RESOLUCION No. 1946
ARMENIA QUINDIO, 25 DE JULIO DE 2022

"POR MEDIO DEL CUAL SE OTORGA UN PERMISO DE VERTIMIENTO DE AGUAS RESIDUALES DOMÉSTICAS PARA CUATRO VIVIENDAS PARA EL PREDIO LA PRADERA VEREDA ARGENTINA MUNICIPIO DE LA TEBaida (DONDE SE DESARROLLA ACTIVIDAD AVICOLA) Y SE ADOPTAN Y SE ADOPTAN OTRAS DISPOSICIONES"

"ALCANCE CONCEPTO TÉCNICO PARA TRÁMITE DE PERMISOS DE VERTIMIENTOS
CTPV- 276 - 2023

FECHA:	6 DE JUNIO 2023
SOLICITANTE:	DON POLLO SAS
EXPEDIENTE N°:	11945-22

Imagen 2. Ubicación punto de infiltración frente a drenajes sencillos

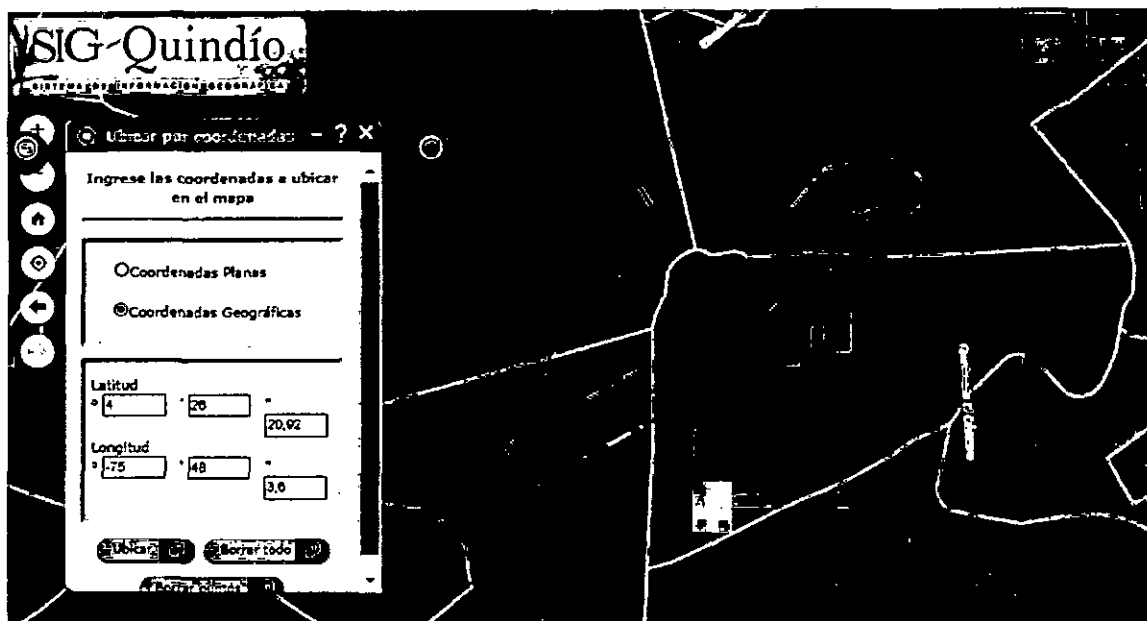
Según lo evidenciado en SIG Quindío el predio se encuentra fuera de áreas y ecosistemas estratégicos. Por otro lado, de acuerdo a SIG Quindío se demarca formación de drenajes sencillos, por lo cual se realiza verificación haciendo uso de la herramienta Buffer del SIG QUINDIO, estableciendo una franja de protección de fuentes hídricas de 30 m para drenajes permanentes o intermitentes y sobreponiendo los puntos de infiltración de las aguas residuales generadas en el predio, concluyendo que estos puntos se encuentran por fuera dicha franja generando así cumplimiento al artículo 2.2.1.1.18.2 del Decreto 1076 de 2015, en el cual se establece una franja de protección para fuentes hídricas sean permanentes o no, de 30 metros, esto a cada lado y paralelo a las líneas de mareas máximas establecidas en los últimos 50 años.

Imagen 3. Uso de suelos.

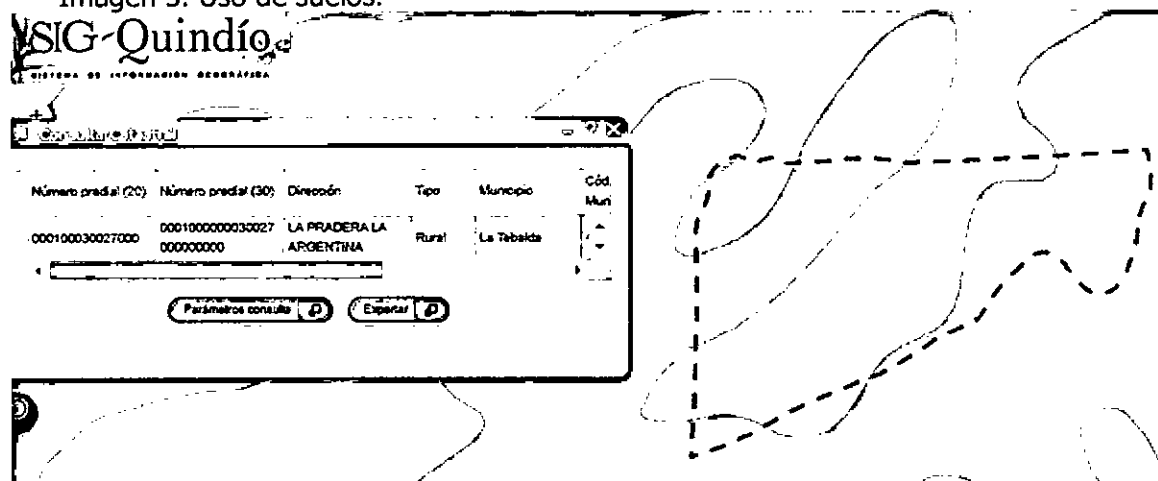
El Predio se ubica sobre sub clases agrologicas 2s-1 y 4p-2 con usos recomendados de Cultivos de alto rendimiento con materiales (híbridos o variedades), adaptados a las condiciones climáticas; variedades de pastos introducidos o mejorados y Cultivos densos y de semibosque; sistemas agroforestales especialmente silvopastoriles, respectivamente.
